嘉 磐 惠 文

5 樓 J 戶

客戶工程變更單

J戶 建築平面圖(套上層樑)

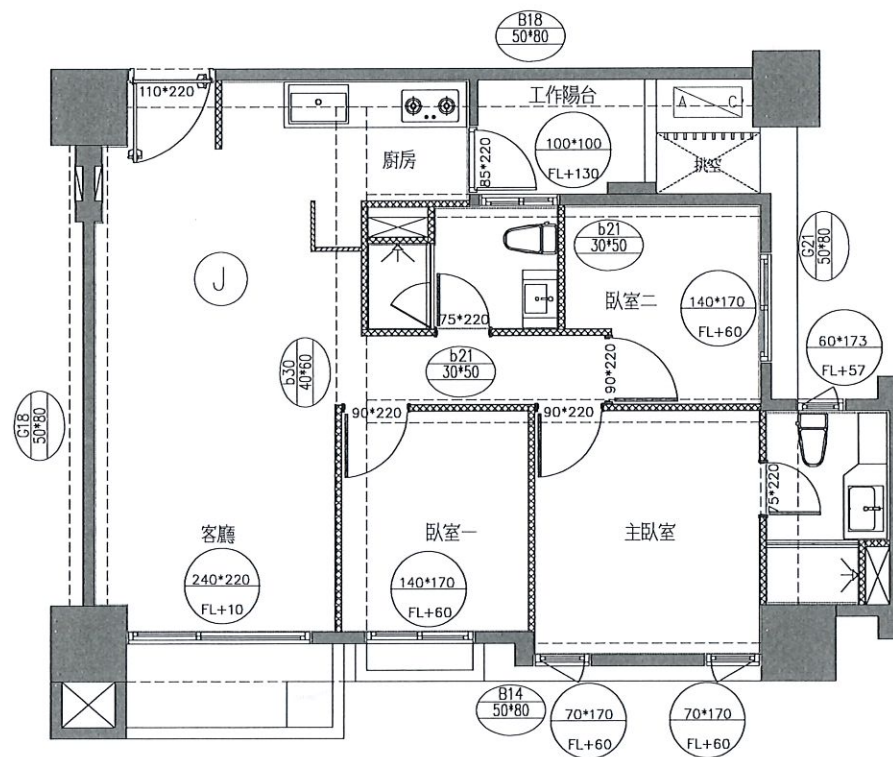
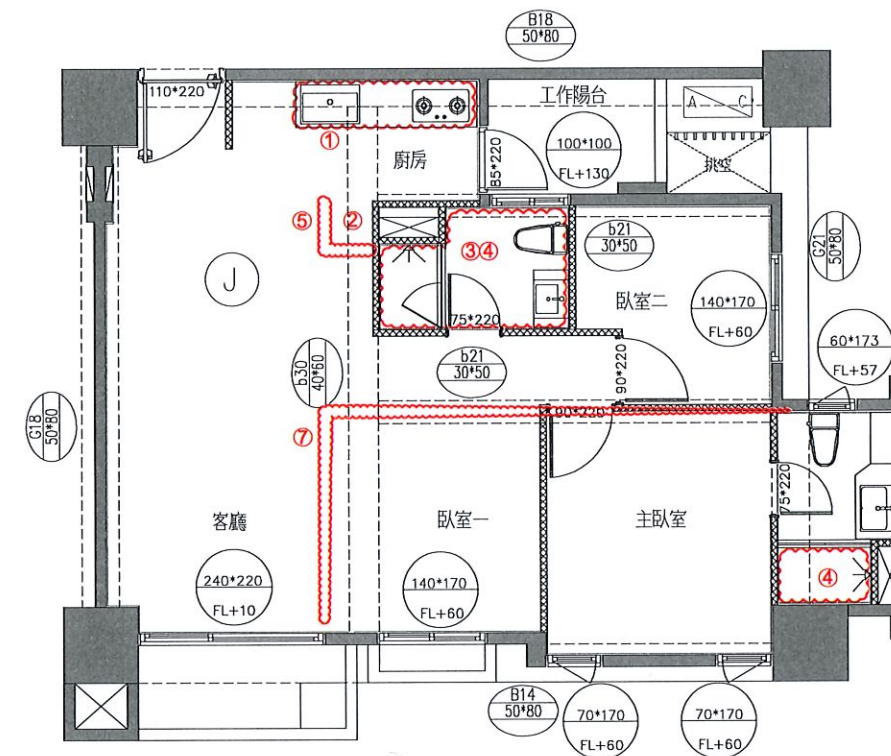
- 1.廚房相關變更：
 - a.櫻花抽油煙機變更為林內
 - b.水槽選色(灰)+下崁
- 2.電器櫃,設備及中島全追減
- 3.客浴變更相關：
 - a.地壁磚變更同主浴
 - b.除霧掛鏡變更同主浴
 - c.抽風機變更為暖風機
 - d.馬桶變更同主浴
- 4.主浴&客浴變更項目：
 - a.單層轉角網籃追減x2
- 5.電器櫃輕隔間、油漆追減
- 6.SVAGO洗碗機變更林內烘碗機
- 7.臥室一隔間取消
 - a.門框扇取消

J戶 地坪材質範圍示意平面圖

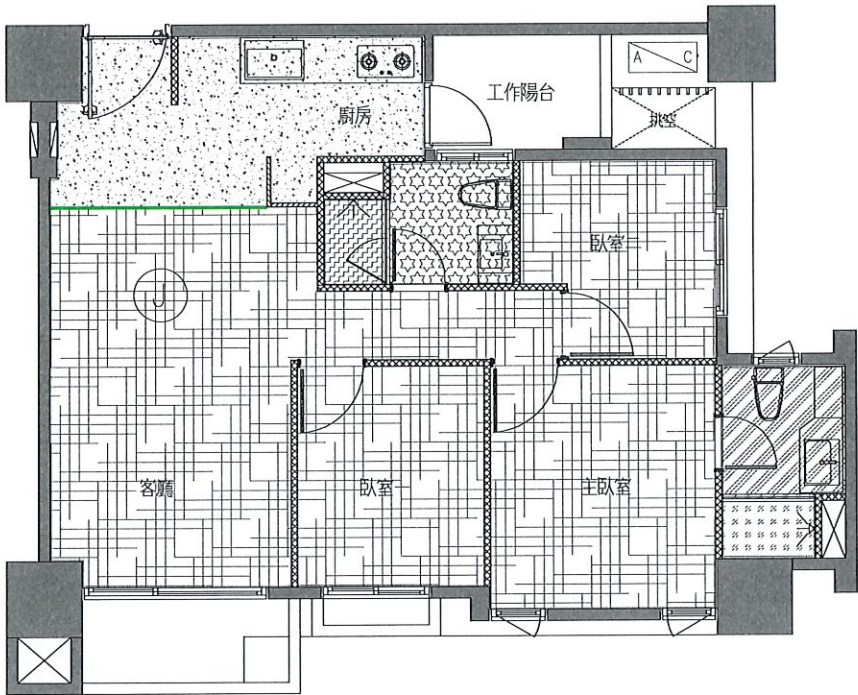
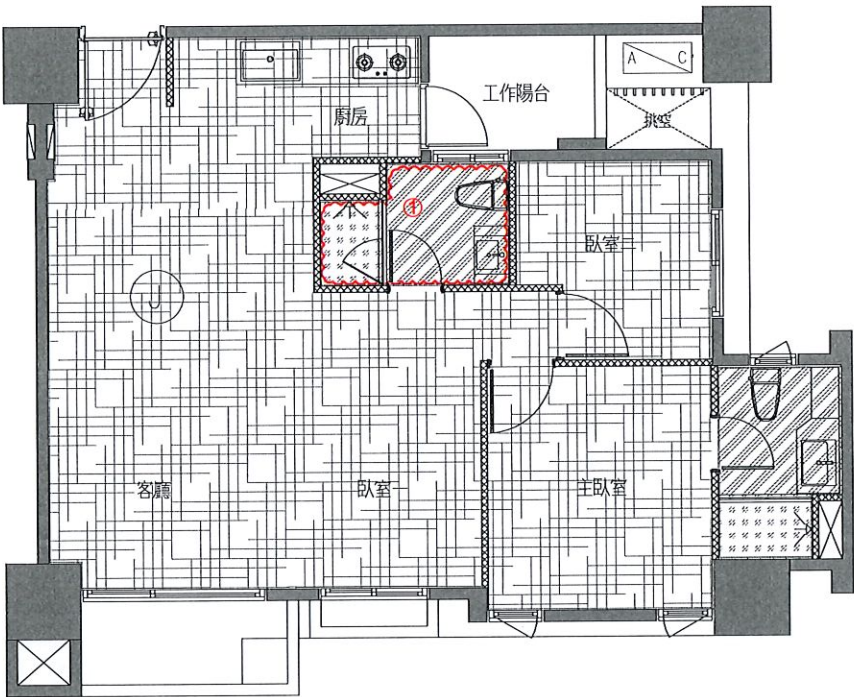
- 變更事項記錄：
- 1.客浴地壁磚變更同主浴
 - 2.玄關廚房地磚追減
 - a.降躁追減

J 戶 天花板範圍示意平面圖(套上層樑)

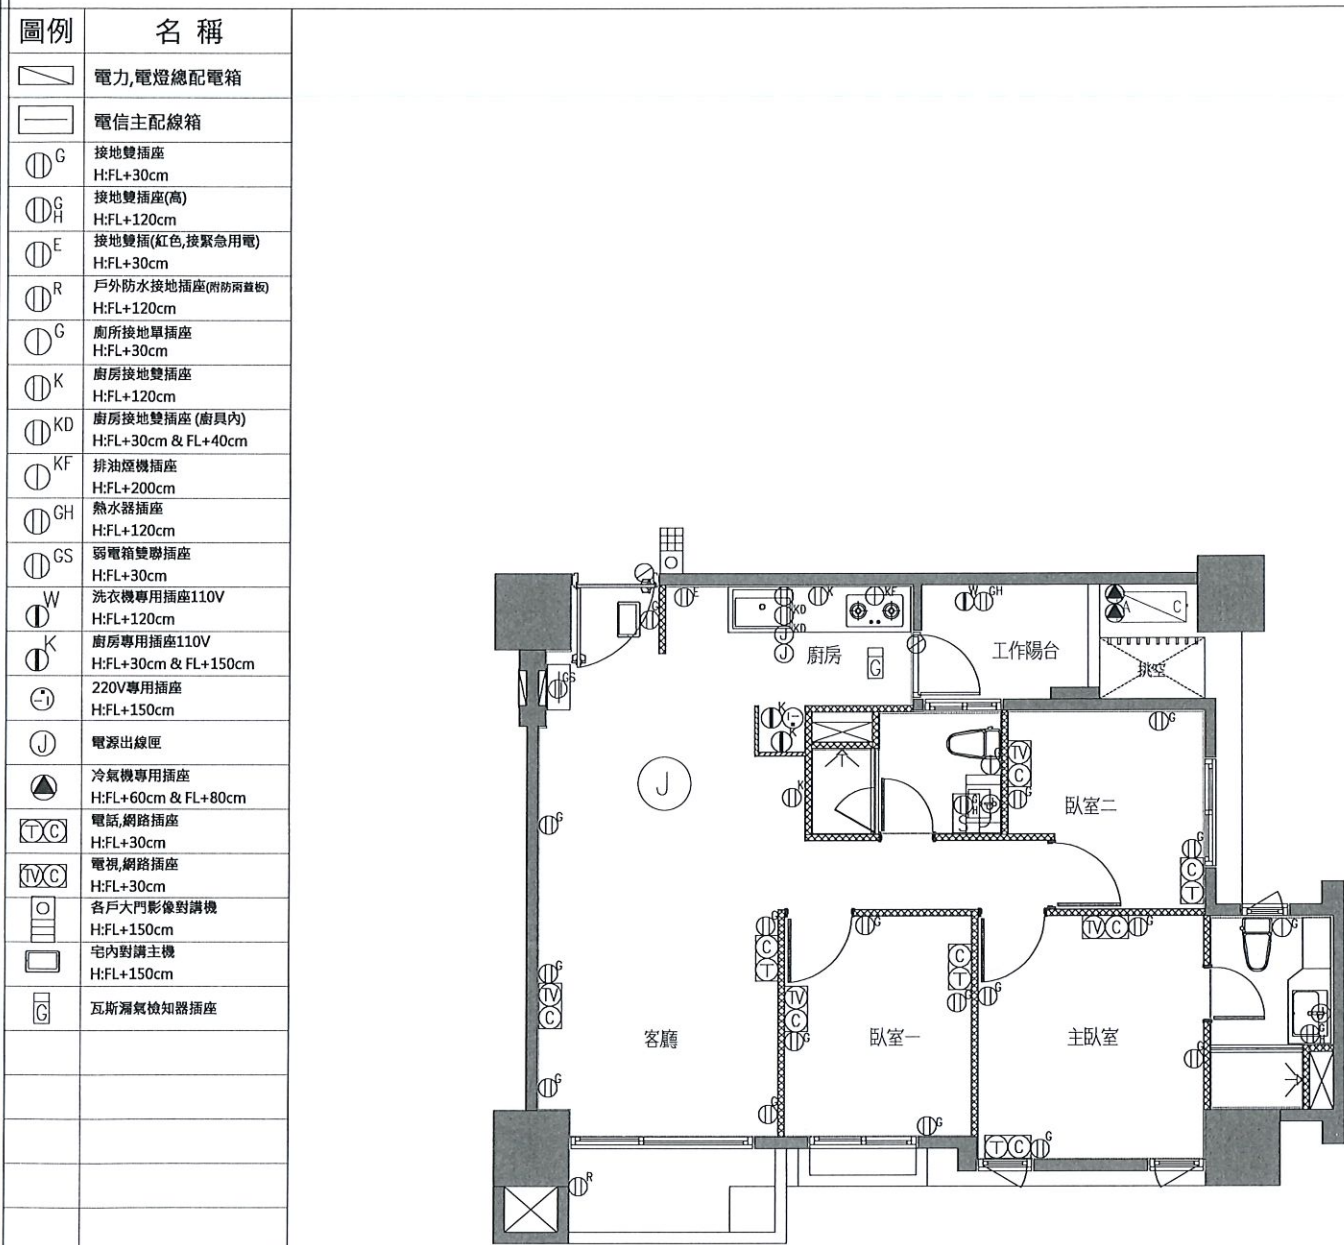
1.天花板、油漆範圍變更

J戶 插座及弱電位置示意平面圖

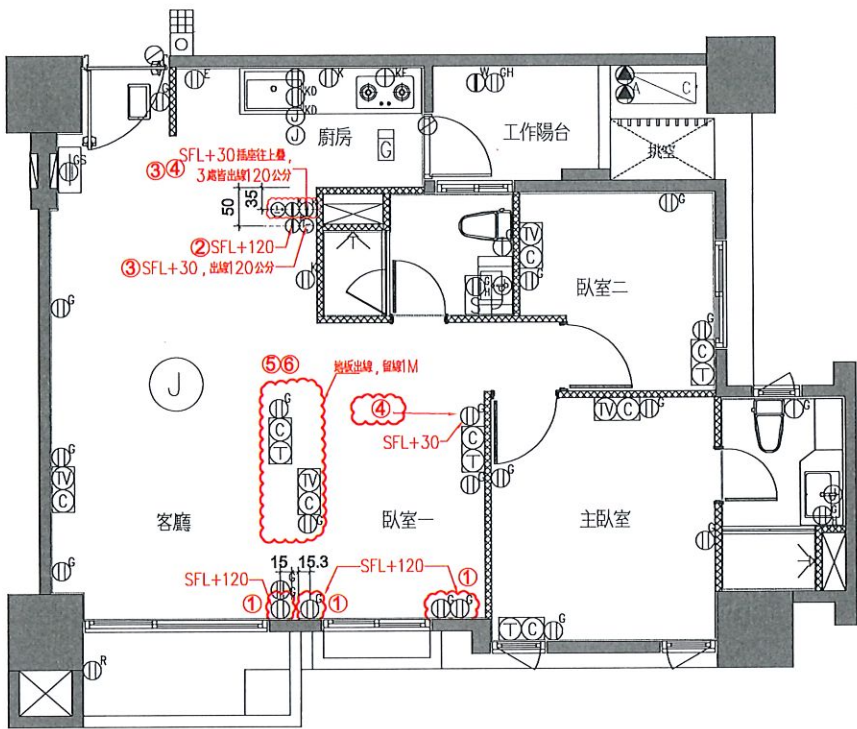
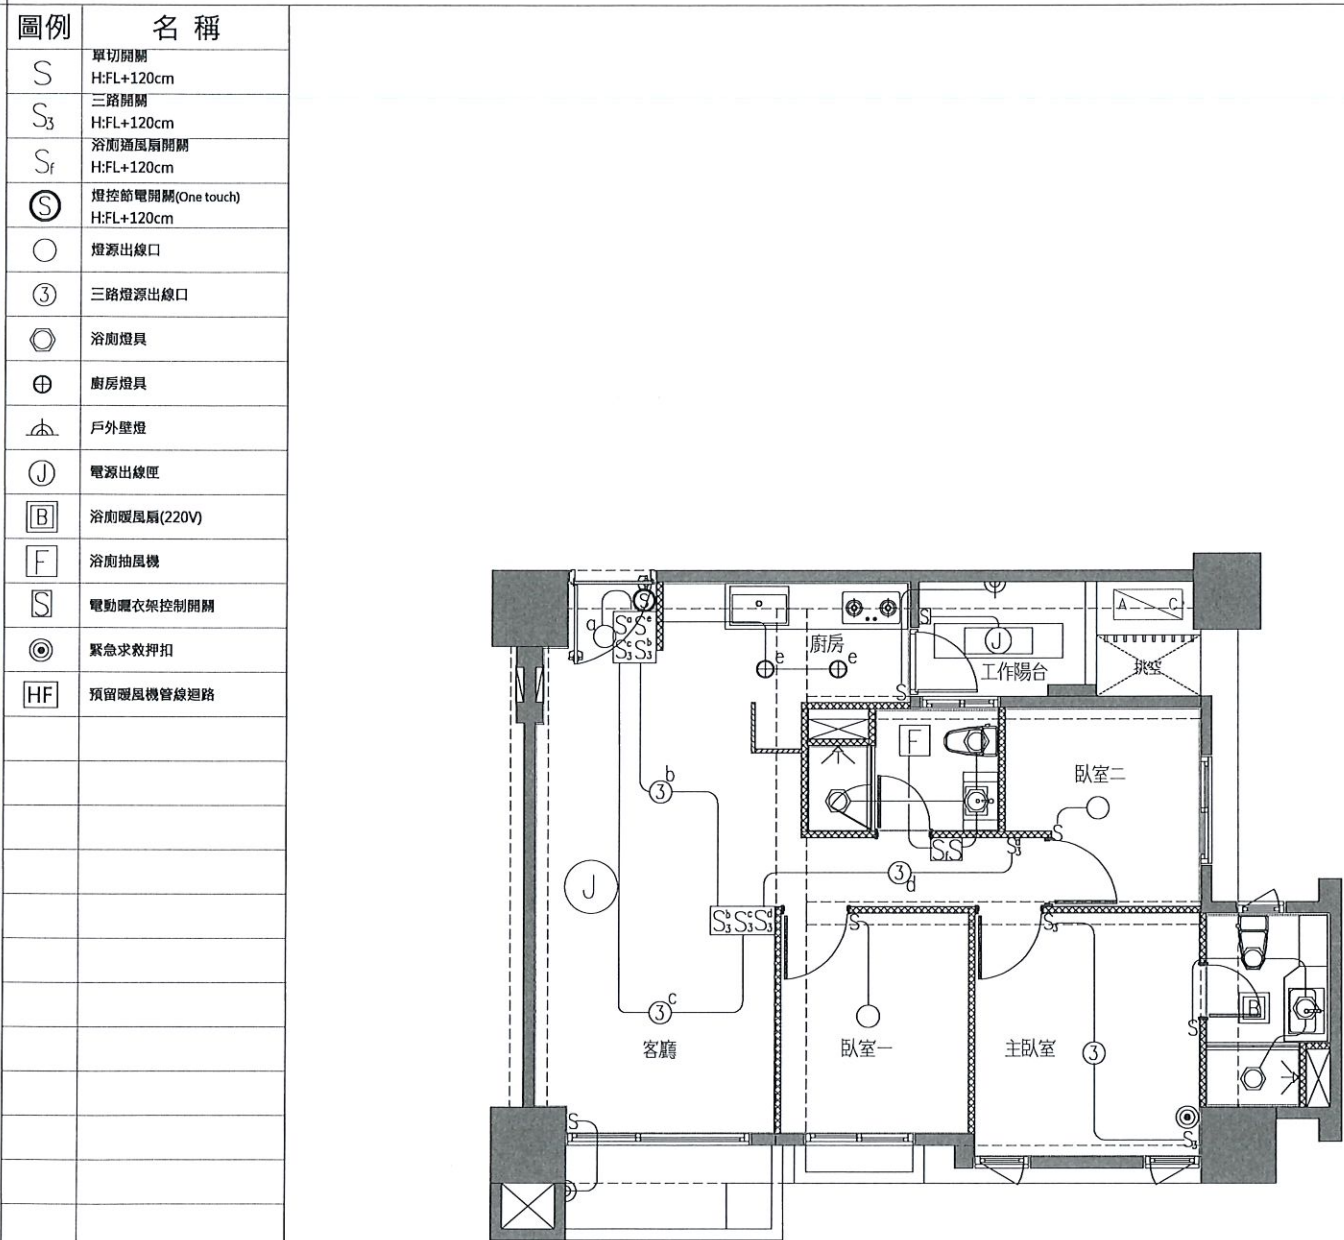
- 1.追加110V接地雙插座X3
- 2.追加110V專用插座X1
- 3.追加220V專用插座X1
- a.線路延伸120公分X4
- 4.插座位移
- 5.插座地板出線，留線1M
- 6.TV、C、T地板出線，留線1Mx4

J戶 電燈開關及迴路示意圖(套上層樑)

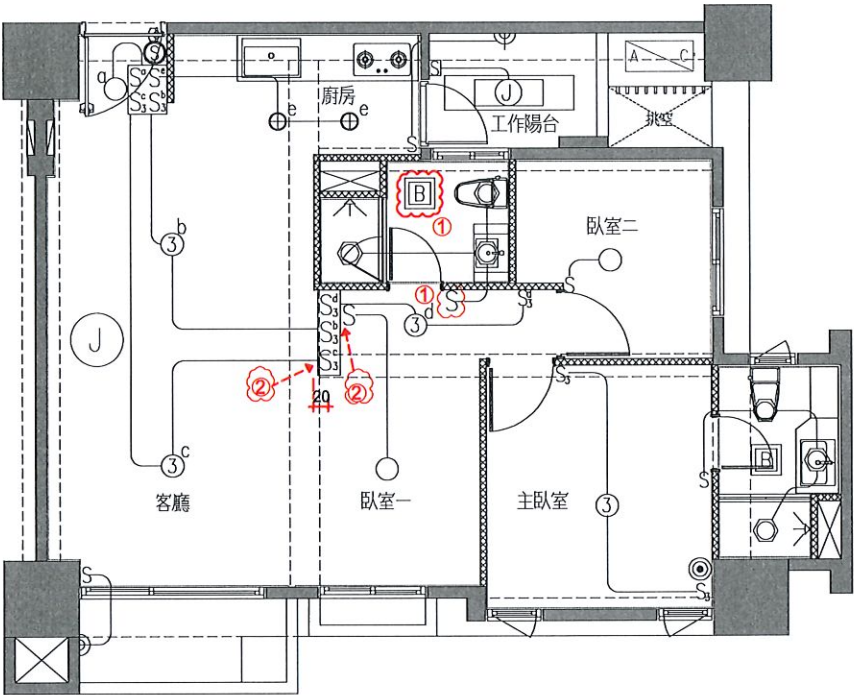
- 1.抽風機變更為暖風機
- a.追加暖風機220V電源
- b.抽風機開關取消
- 2.客廳、臥室一開關移位

J戶 冷氣套管及排水位置示意圖(套上層樑)

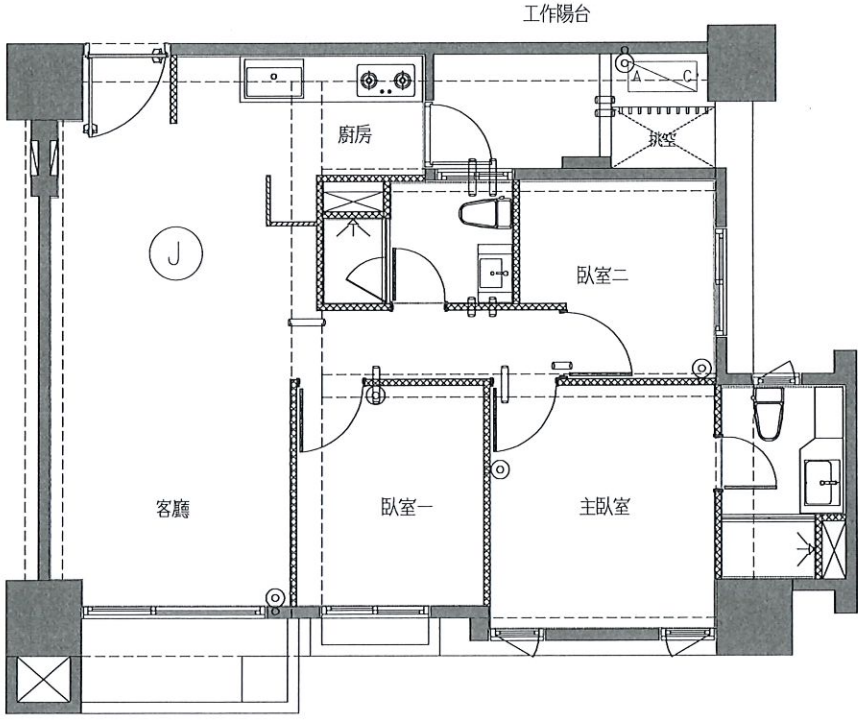
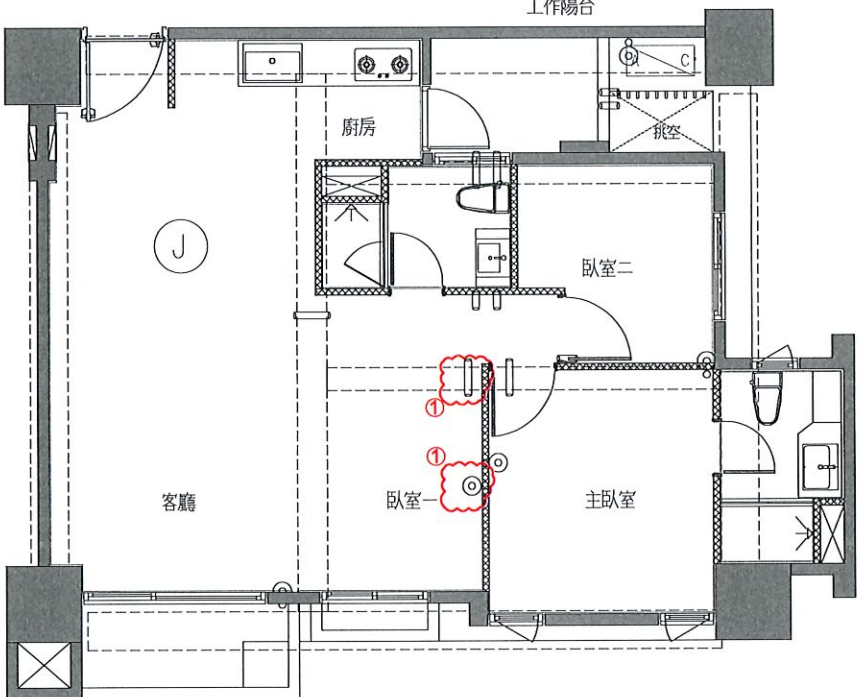
變更事項記錄：
1.臥室一套管及排水孔移位
